**東京電力ホールディングス株式会社福島第一原子力発電所に係る  
審査及び検査の改善に向けた検討（第5回）  
～東京電力株式会社福島第一原子力発電所原子炉施設の保安及び特  
定核燃料物質の防護に関する規則の一部を改正する規則等の改正～**

令和8年2月18日  
原子力規制庁

東京電力株式会社福島第一原子力発電所原子炉施設の保安及び特定核燃料物質の防護に関する規則の一部を  
改正する規則（案）等に対する御意見への考え方（案）

図1 実施計画検査に関する実施フロー

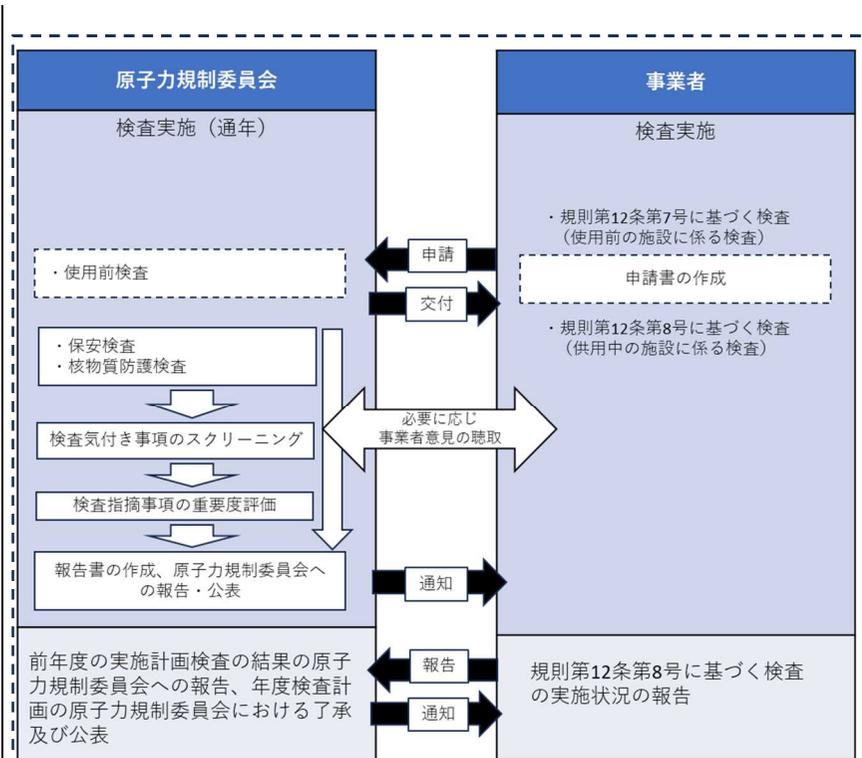
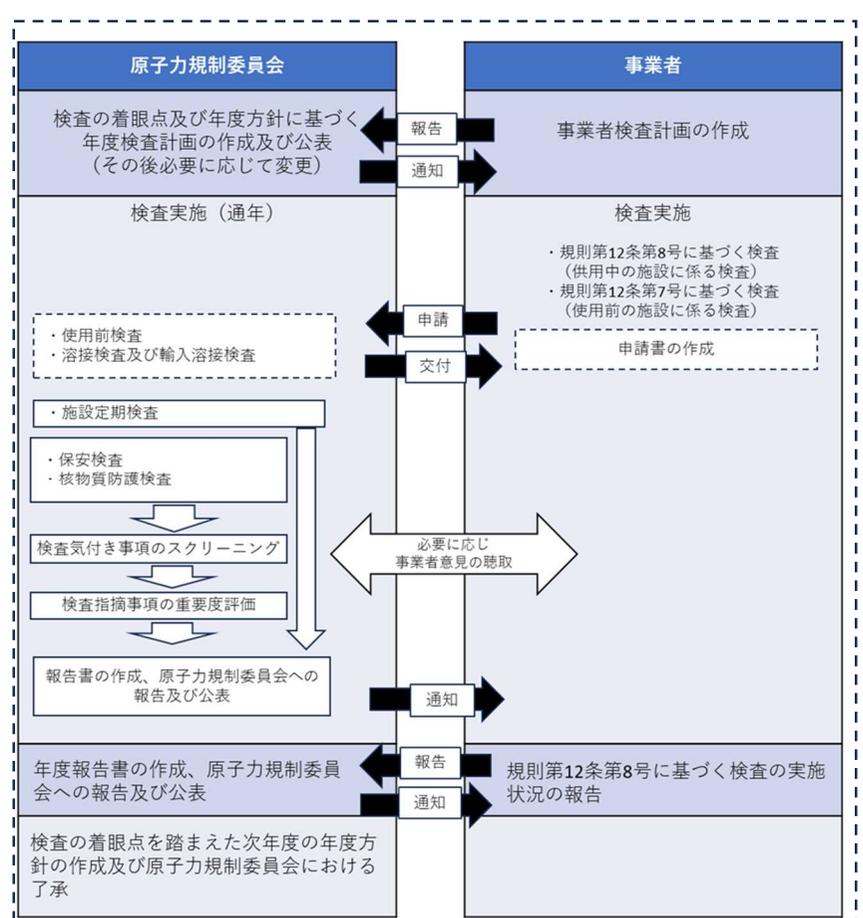
改正規則に合わせて改正が必要となる実施計画検査実施要領の改正内容は以下のとおり。

- 検査の種別を、使用前検査、保安検査、核物質防護検査及びその他の検査の4種類とする。
- 使用前検査の申請内容に溶接に係るものが含まれる場合、使用前検査の一部として溶接に係る確認を実施する。また、使用前検査において、工事が、品質保証等の実施計画で認可されている保安措置等に従って行われていることを確認する。
- 施設定期検査で確認していた原子炉施設の性能を、保安検査における事業者の施設管理の実施状況において確認する。

また、原子力規制検査の運用とより整合させるため、実施計画検査でのみ行っている検査の基本方針の策定等の検査計画に関連する手続きを、年間の検査結果の報告に合わせて次年度の検査計画の了承を得る原子力規制検査と同様の手続きへと変更する。
